FERME EOLIENNE DE LION-EN-BEAUCE

Commune de Lion-en-Beauce (45 - Loiret)

Réponse à l'avis de la Mission Régionale d'Autorité Environnementale

Carte 1 : Localisation des vues 1 et 2 ci-après, au hameau d'Amoy, à l'est de la ZIP

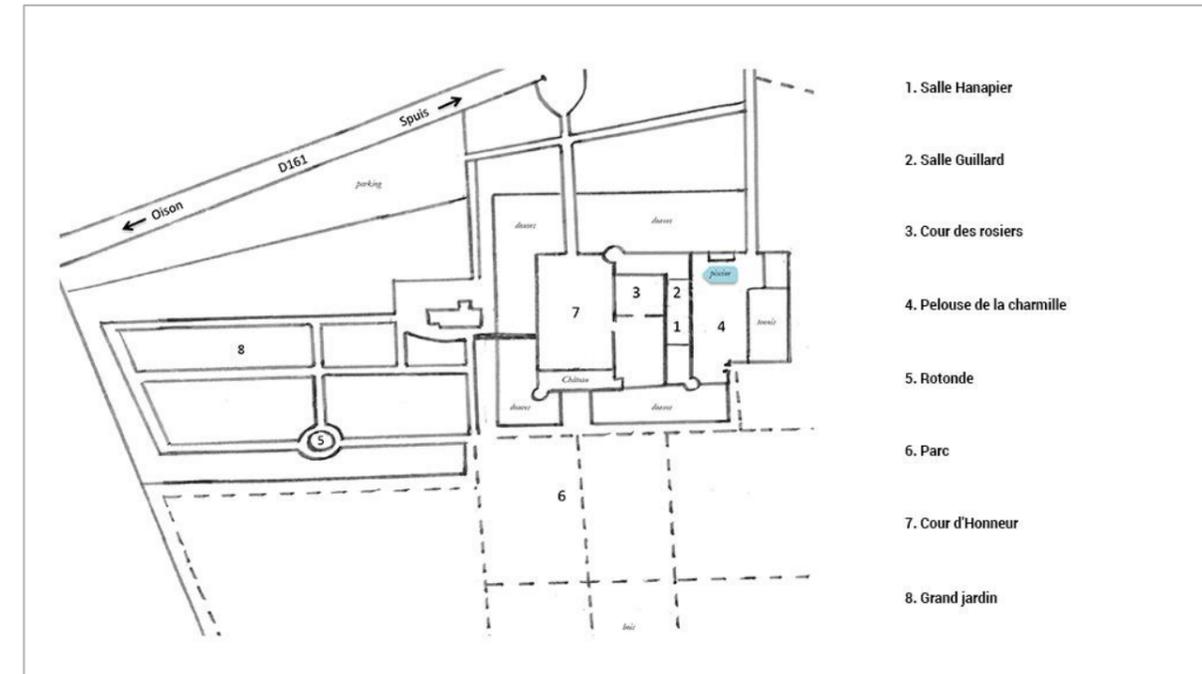
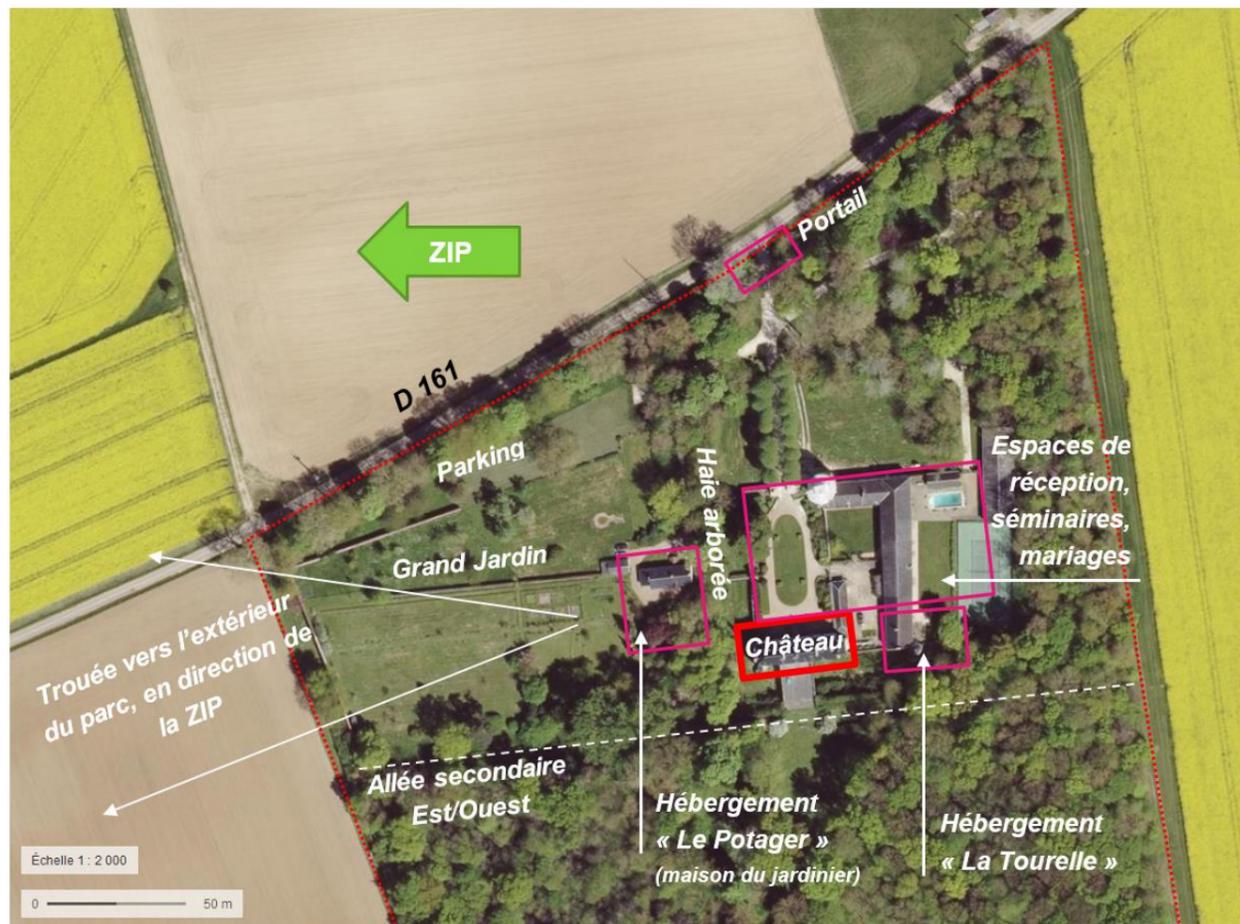
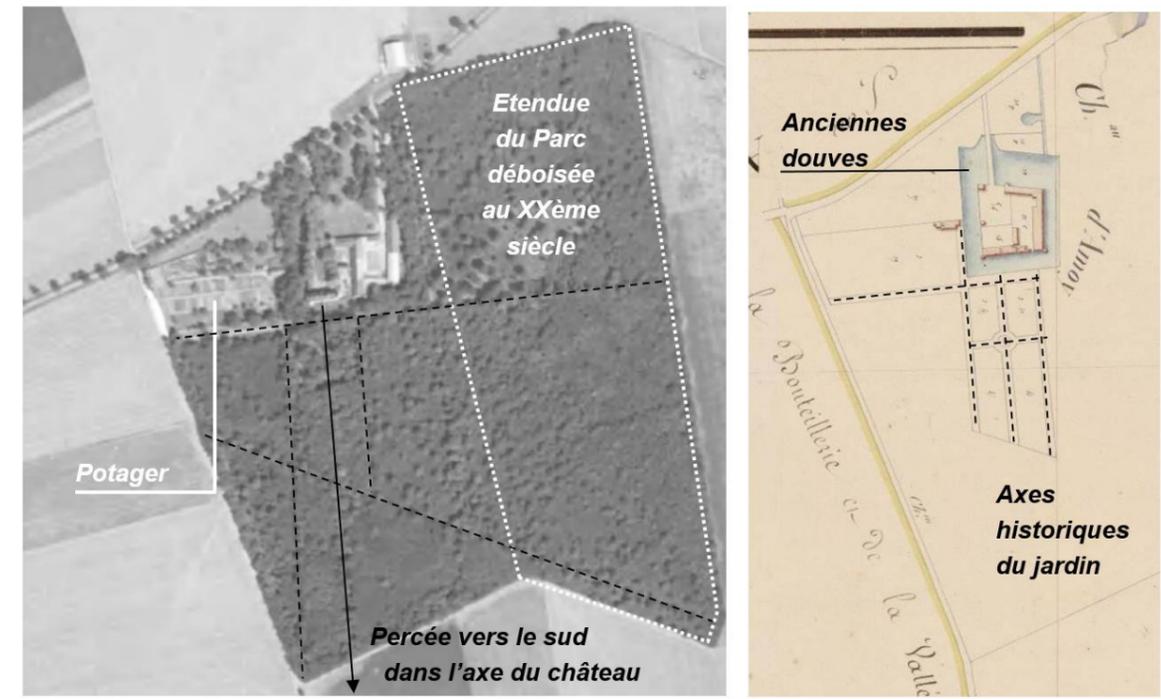
Cependant, l'analyse qui a conduit à qualifier la sensibilité du château d'Amoy, situé à 1,5 kilomètres de la zone de projet, comme modérée, se limite à présenter le château et son parc comme possédant une « fenêtre en direction de la zone d'étude potentielle visible à plus de 1500 m ». Cette analyse n'est pas suffisante au regard des enjeux sur ce monument historique inscrit.

L'autorité environnementale recommande d'approfondir l'analyse qui a conduit à qualifier la sensibilité du château d'Amoy comme modérée, celle-ci n'étant pas suffisante au regard des enjeux sur le monument historique.

Le parc est densément arboré et entoure les bâtiments. Les vues vers la ZIP ne sont possibles que depuis l'extrémité nord-ouest du parc et très partiellement depuis "la maison du jardinier" (bâtiment non inscrit, cf. plan en page suivante). Une haie arborée haute et dense bloque les vues vers la ZIP depuis le château et les dépendances situées à l'Est de celui-ci. Les éléments inscrits comme monument historique sont le château, sa plateforme et les douves sèches, mais aussi le parc entourant le château.

Les covisibilités les plus sensibles avec la ZIP se situent au niveau du portail d'entrée sur la D161 car le château est partiellement visible dans l'axe de l'allée (cf. Vue 2 ci-après). On ne recense pas de vues possibles depuis le château et ses abords.

Une vue est possible depuis le parc, dans sa partie nord-ouest, au niveau de la trouée dans la végétation (cf. plan et Vue 1 ci-dessous).

Carte 6 : Localisation des enjeux chiroptères sur la zone d'étude (initialement en p.77)

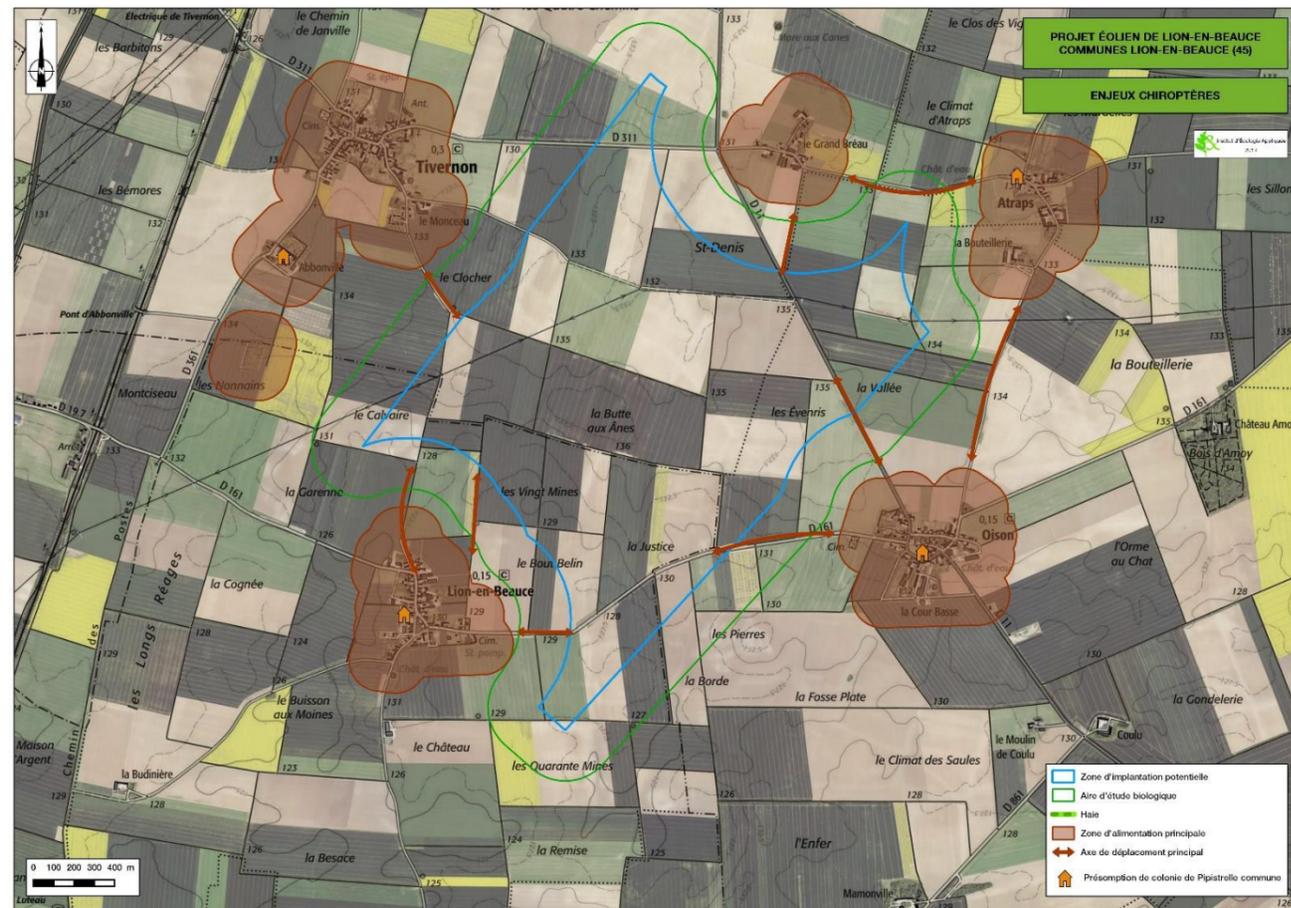
Pour les chauves-souris, une mesure pour réduire les risques de collision est proposée, via un bridage saisonnier. Toutefois, le choix de n'appliquer ce bridage qu'à l'éolienne E1 n'est pas recevable en l'absence de justification argumentée d'un couloir migratoire identifié (cf. paragraphe IV 2). Par ailleurs, les modalités de bridage retenues nécessiteraient d'être adaptées tant en termes de période (au regard des pics d'activité de noctules dès le mois de juillet) que de conditions météorologiques (températures, vents).

- ***d'appliquer les modalités de bridage à toutes les éoliennes en l'absence de justification argumentée d'un couloir migratoire identifié ;***
- ***d'adapter les modalités de bridage, en les étendant du 1er juillet au 31 octobre, du coucher du soleil et pour la nuit entière lorsque les conditions météorologiques présentent un risque de collision important pour les chiroptères (pour des vents inférieurs à 6 m/s et des températures supérieures à 10 °C).***

- Extension du bridage, initialement prévu au niveau de E1, à toutes les éoliennes lors de la période automnale. En effet, la migration de Pipistrelle de Nathusius, de Noctule commune et de Noctule de Leisler identifiée au niveau du mat ne peut être localisée avec précision sur la plaine agricole très ouverte de la Beauce dans laquelle s'inscrit la ZIP. Les cartes de localisation de cet axe migratoire ont été modifiées (cartes en page suivante). Le risque de collision induit par ce passage migratoire s'applique donc à toutes les éoliennes du parc.

Voici les cartes du Volet Faune Flore Milieux Naturels modifiées en raison de l'absence de modélisation de l'axe de migration automnale :
